werknnummer DNo2001
project Verkeerskundig advies bouwplan Waeghuys Epe
opdrachtgever Van Norel Bouwgroep

datum 7 mei 2020
van Megaborn
aan Dhr. J. Kriele, Van Norel Bouwgroep

VERKEERSKUNDIG ADVIES BOUWPLAN HET WAEGHUYS EPE

Figuur 1-1: Inrichtingsplan Het Waeghuys (bron: De Bruin Architecten – Het Waeghuys 24-02-2020)

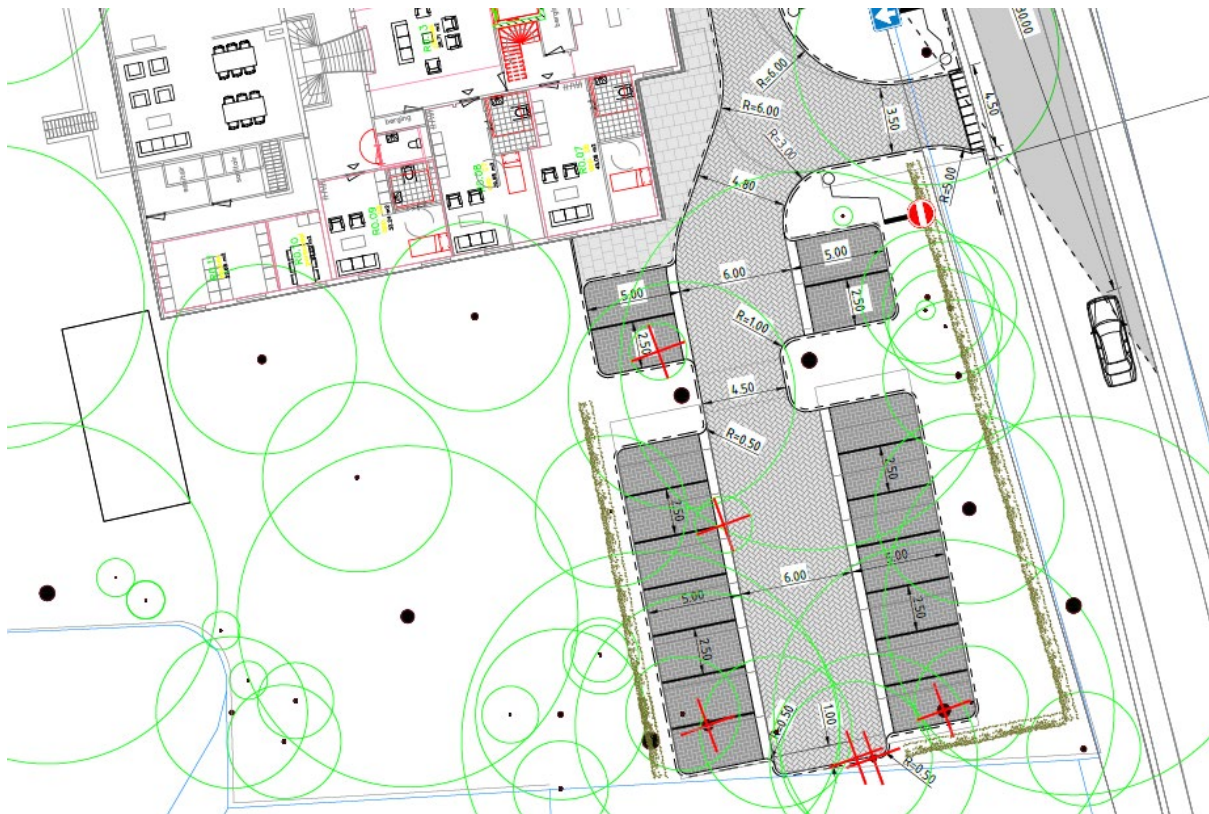
Het ontwerp voor de parkeerplaats en inritten is geoptimaliseerd. Dit ontwerp is te zien op de tekening in bijlage 1. Een uitsnede van het parkeerterrein is zichtbaar in figuur 2-1. In het geoptimaliseerde ontwerp is uitgegaan van 18 parkeerplaatsen, op basis van het ontwerp de architect (figuur 1-1).

Voor de parkeervakken is de breedte aangepast naar de gebruikelijke minimale breedte van 2,50 meter. Gezien de doelgroep (ouderen/zorgbehoevenden) van de nieuwe woningen is het niet gewenst om de parkeervakken smaller te maken. Bij smallere vakken is de kans op foutparkeren (in 2 vakken) groter, waardoor de parkeerplaatsen minder effectief gebruikt kunnen worden.

Figuur 3-7: rijcurvesimulatie vrachtwagen bij de noordelijke aansluiting

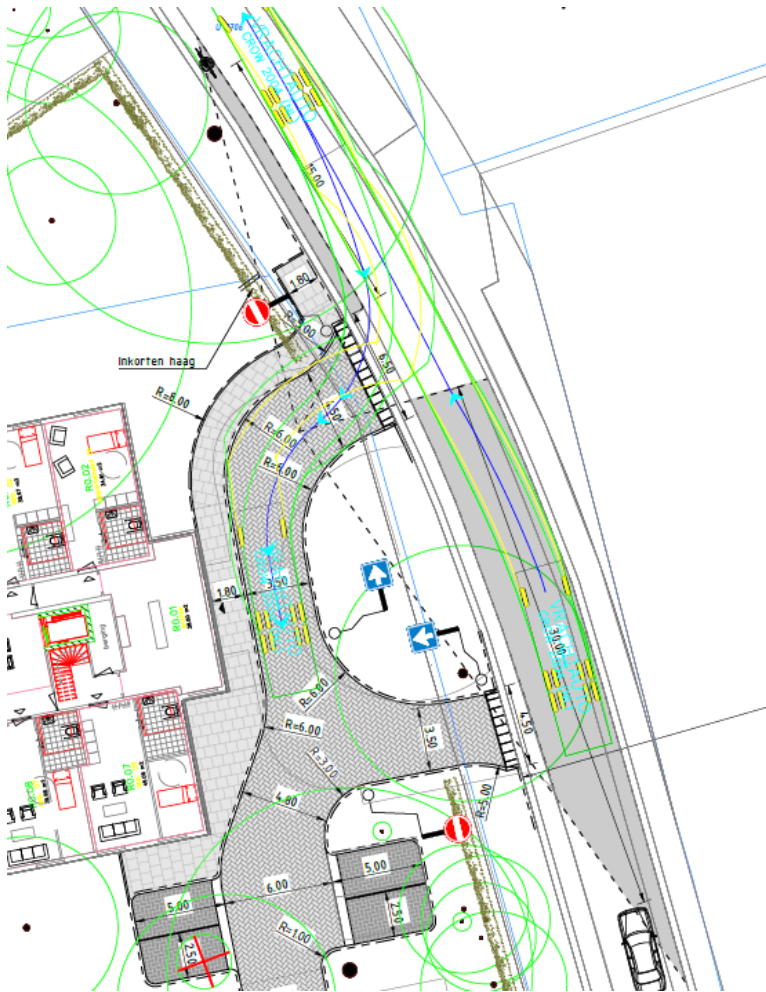
In het voorstel van de architect zijn twee aansluitingen van het perceel op de Sint Antonieweg getekend. Iedere aansluiting van een perceel of zijweg is een potentieel conflictpunt en vanuit die gedachte is één aansluiting veiliger dan twee. Er is in dit geval geen verkeerskundige aanleiding om twee uitritten toe te passen. Wel is het mogelijk om een aparte inrit en een aparte uitrit te maken. Omdat deze in- en uitrit dichtbij elkaar liggen, is de invloed van dit ontwerp op de verkeersveiligheid nagenoeg gelijk aan die van een gecombineerde in- en uitrit. Eénrichtingsverkeer op de ingang en uitgang is daarbij dus wel een voorwaarde. Voor iedereen moet duidelijk zijn in welke rijrichting men moet rijden. Uitrijdend verkeer vanaf de zuidelijke aansluiting is niet gewenst, vanwege het beperkte uitzicht. Daarom kan de zuidelijke aansluiting alleen als inrit worden gebruikt. Bij de noordelijke aansluiting (de uitrit) is het nieuwe ontwerp zodanig opgesteld dat een vrachtwagen (bijvoorbeeld een verhuishwagen) hier incidenteel gebruik van kan maken. Dit is getoetst met behulp van een rijcurve die zichtbaar is in figuur 3-7.
